Dodatek č. 2 ke smlouvě o dílo

**„Snížení energetické náročnosti a modernizace
administrativního objektu Olšanská 4, Praha 3 –
realizace“**

OZNÁMENÍ ZMĚNY OPŽP 2014+ PO5		číslo OZ: 4	
Zhotovitel:	„Olšanská 4 – OHLA ŽS & EDIKT“		
Investor:	Zařízení služeb pro Ministerstvo vnitra	Datum: 20.10.2022	
Název akce: UV955/2016 Snížení energetické náročnosti objektu Olšanská č.p. 1951/4, Praha 3 Číslo akce EDS/SMVS: 114V51400-1015 (SO 2)			
Způsob odeslání / předání datum:	poštou <input type="checkbox"/>	e-mailem <input checked="" type="checkbox"/>	faxem <input type="checkbox"/> osobně <input type="checkbox"/>
Odkazy na specifikaci: na výkresy: na rozpočtové podklady: na jinou část smlouvy:	Technologický postup (Příloha č. 3)		
	Zákres skutečného stavu příček (Příloha č. 2)		
	Rozpočet Zhotovitele (Příloha č. 1)		
Předmět změny: Bourání příček, záměna bouraného zdiva			
Popis a zdůvodnění změny: Pod stávající omítkou bylo zjištěno, že namísto očekávaného keramického zdiva jsou některé příčky z železobetonových panelů. Zhotovitel provedl průzkum za účasti TDI, kde se zjistilo, že cca 80% příček jsou ze železobetonu. Byly provedeny propočty a zákresy do jednotlivých půdorysů podlaží a tyto

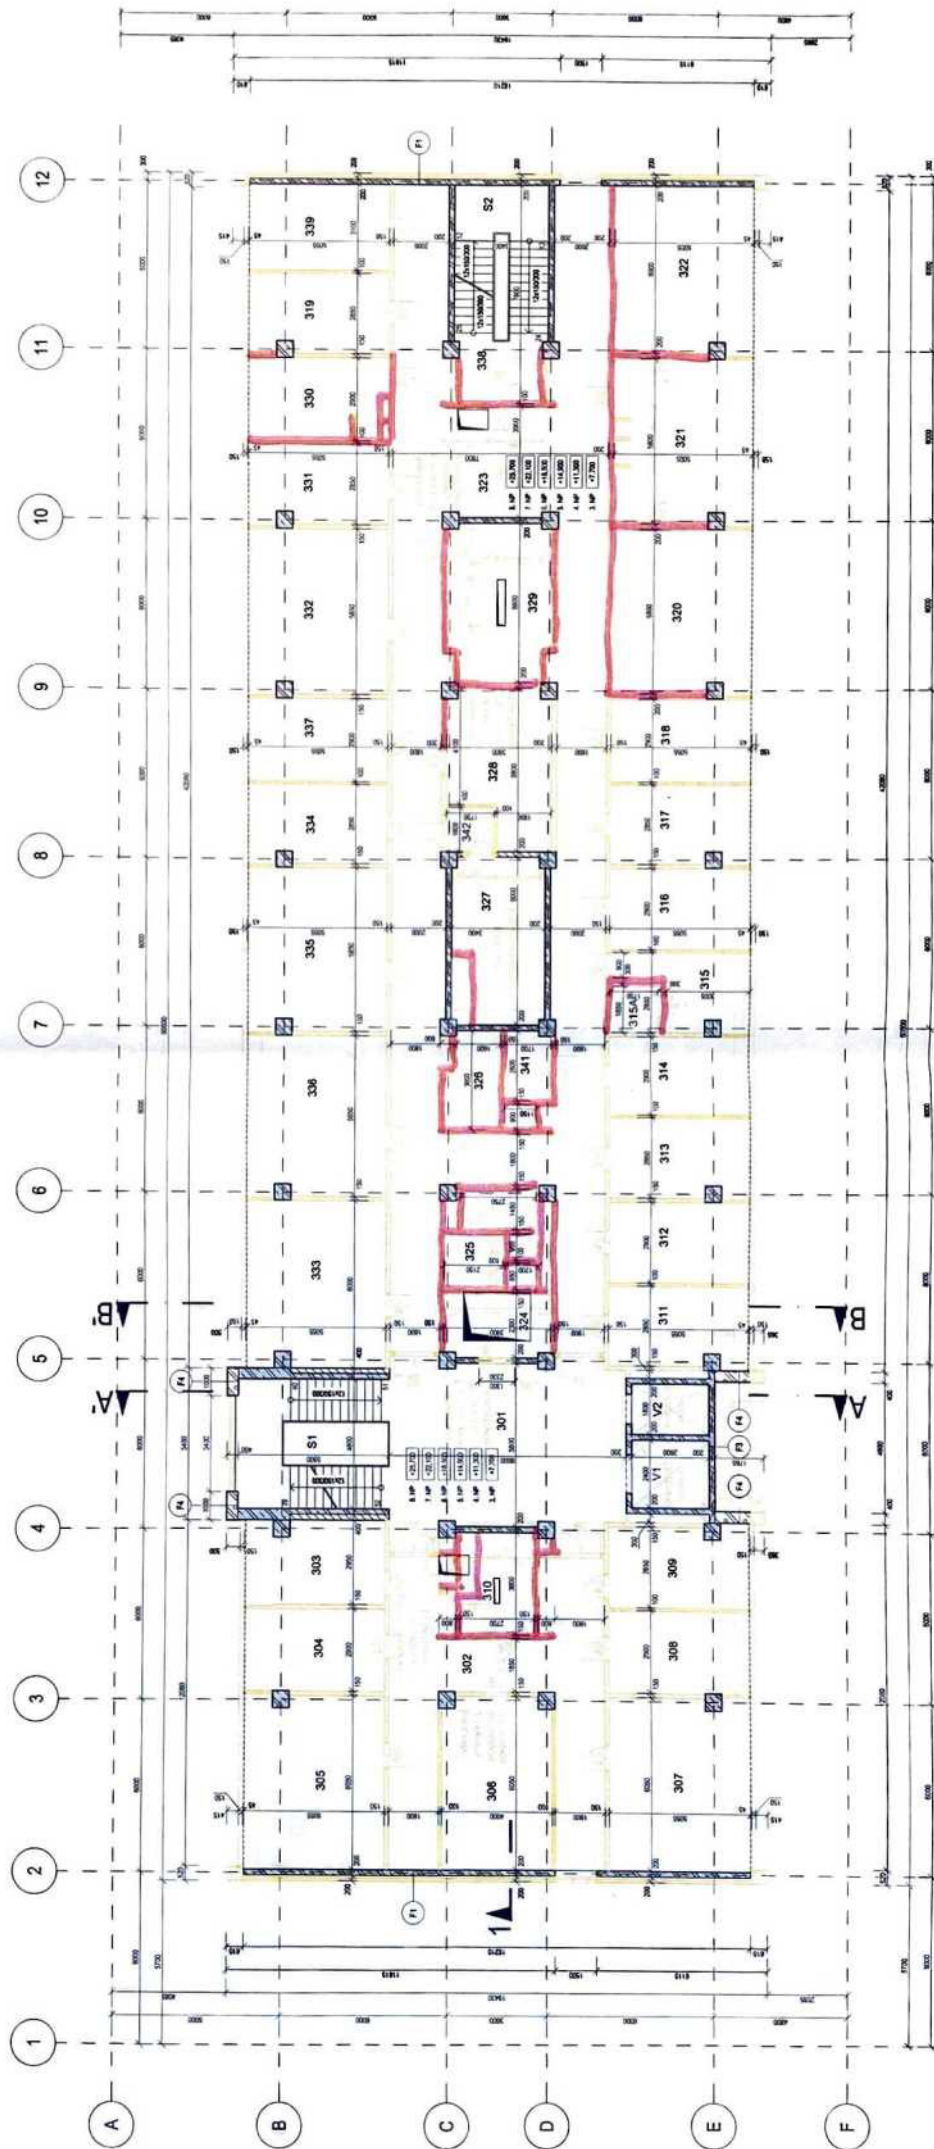
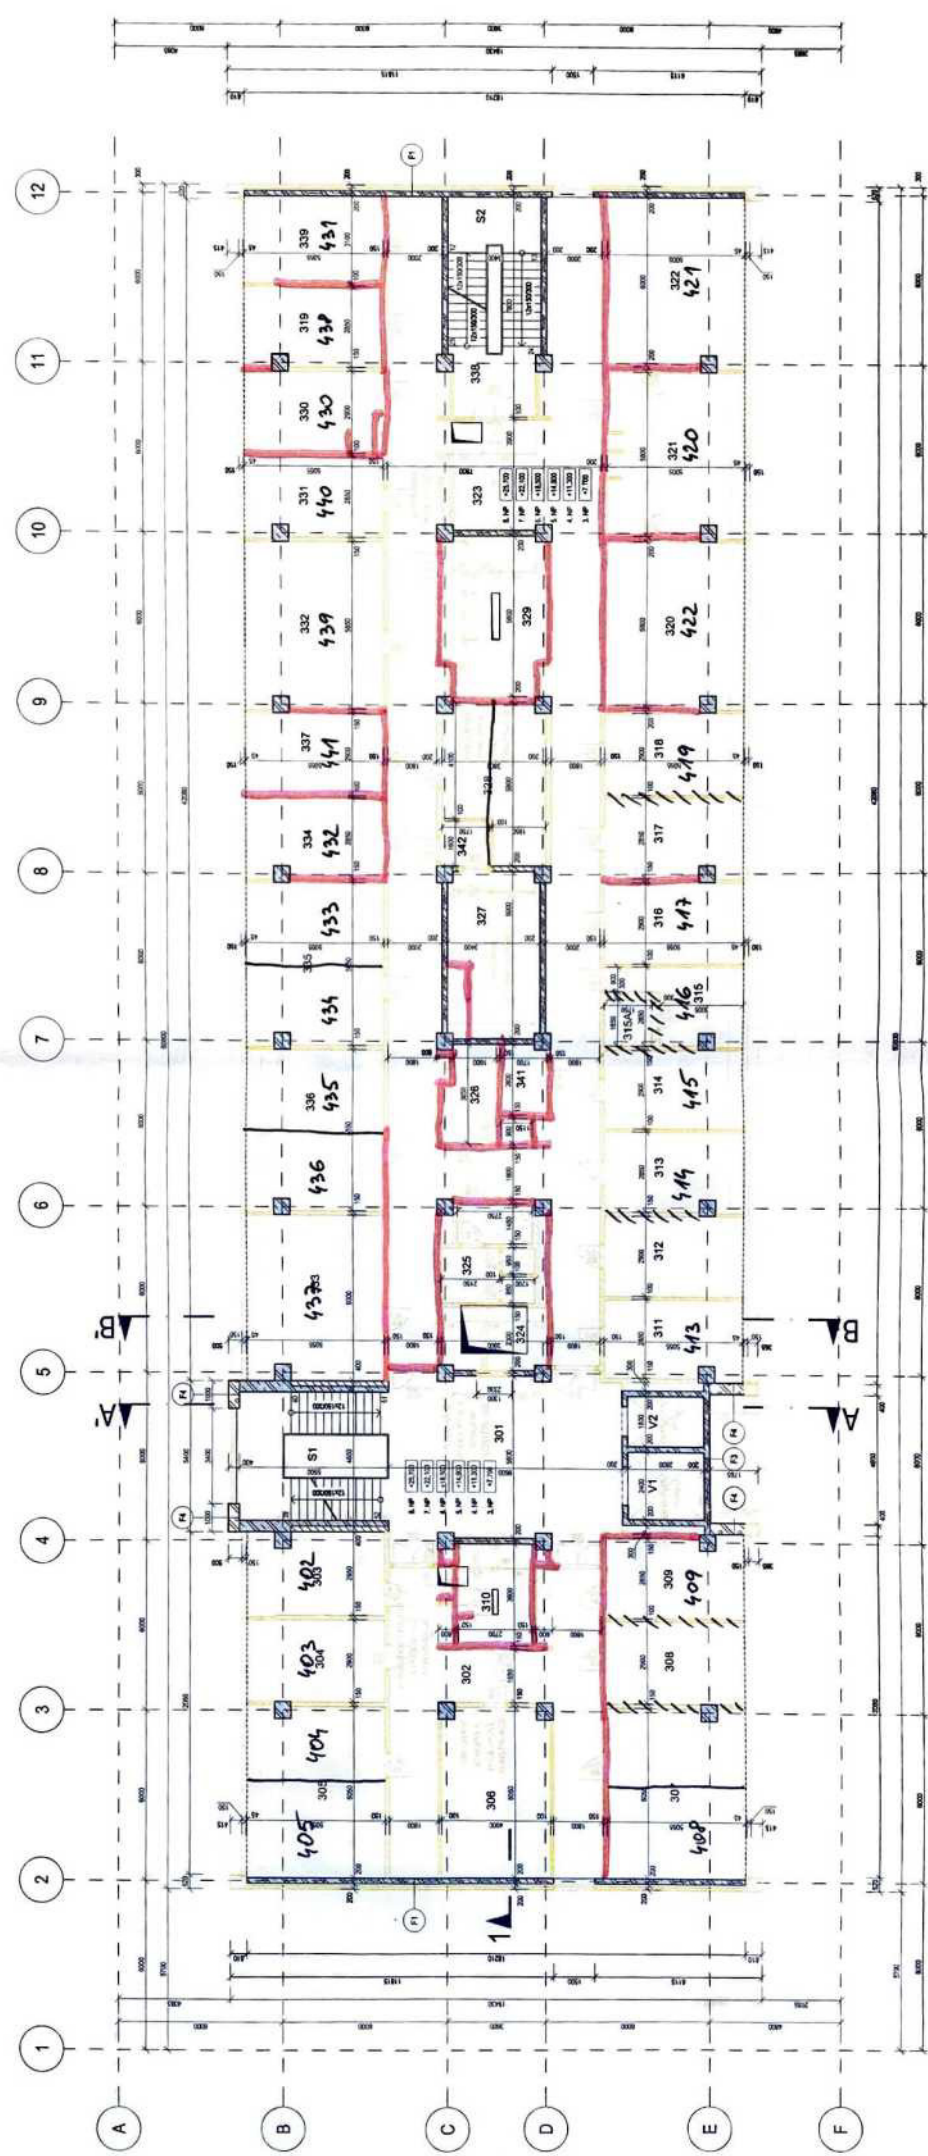
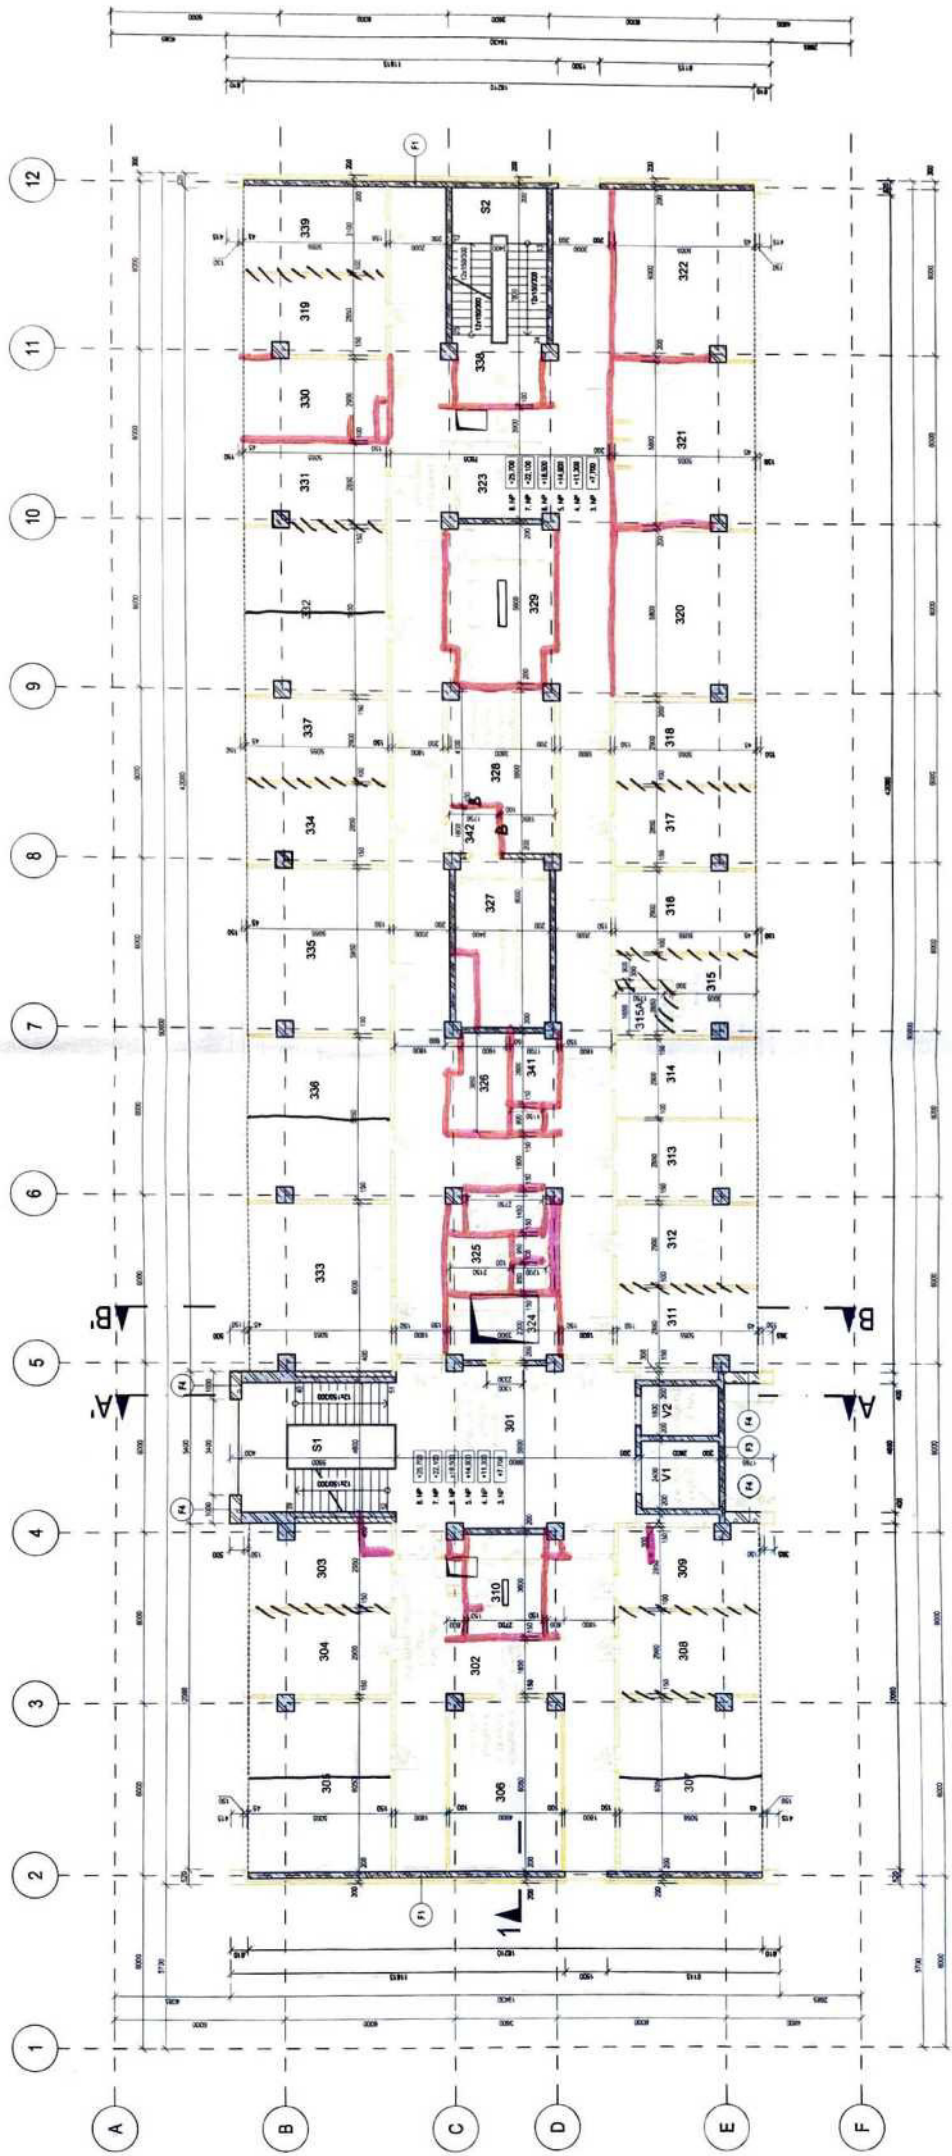
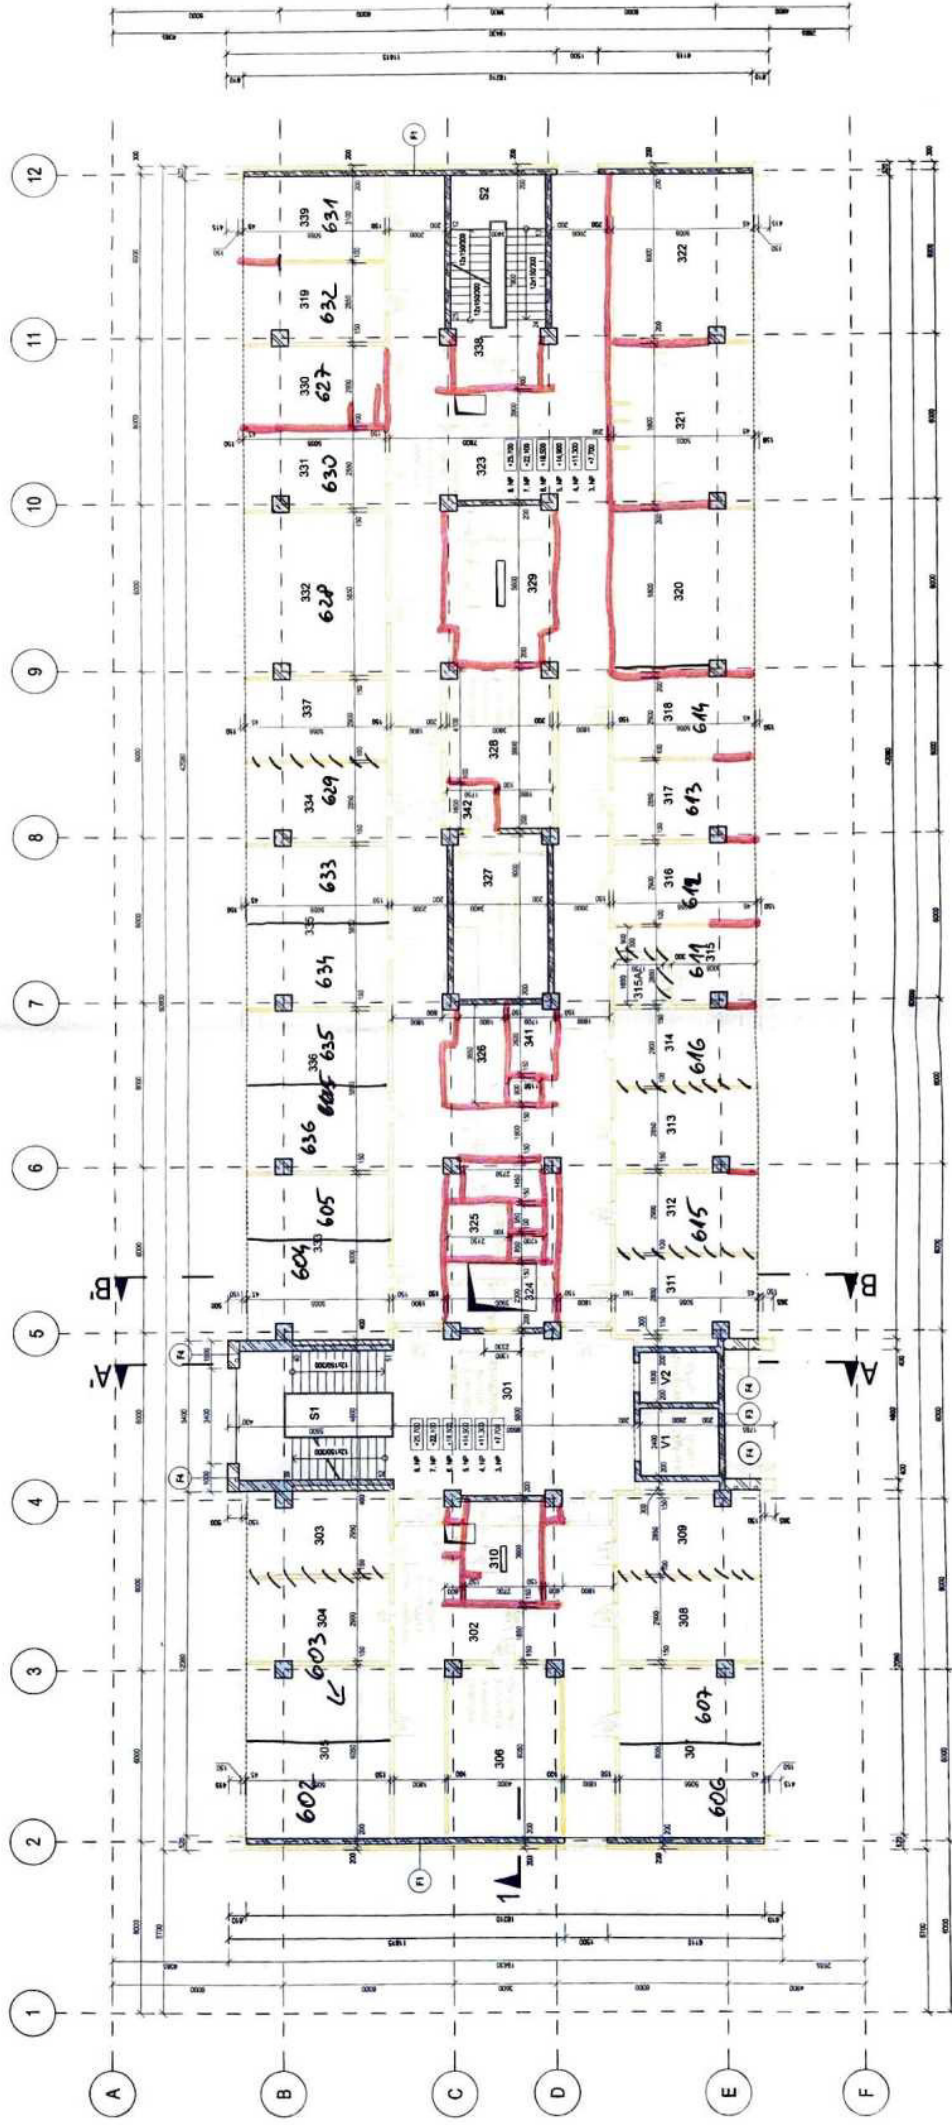
S navrženými změnami souhlasím. Zhotovitel provedl průzkum za účasti TDI, kde se zjistilo, že cca 80% příček jsou ze železobetonu. Následně se prováděly propočty a zákresy do jednotlivých půdorysů podlaží a tyto zákresy se poté kontrolovaly, jestli odpovídají skutečnosti. Byly prováděny zaměření jednotlivých pater. Tato změna byla konzultována i se statikem a ADR zdali je možné tyto příčky ubourat v návaznosti na statiku budovy.

S navrženými změnami souhlasím. Statik potvrdil, že statika objektu s ŽB deskovými, i když tenkými konstrukcemi kupříkladu v zavětrování celé konstrukce objektu nesouvisí. Bylo stanoveno, jak se budou příčky od konstrukcí odpojovat a jak budou rozebrány. Byl určen technologický postup, který v minimální míře ohrozí, nebo poškodí stávající nosné konstrukce. Jedná se o panel s výztuží pnutou v obou směrech a je možné jej řezat, nebo rozbít sbíjecími kladivý na menší kusy...
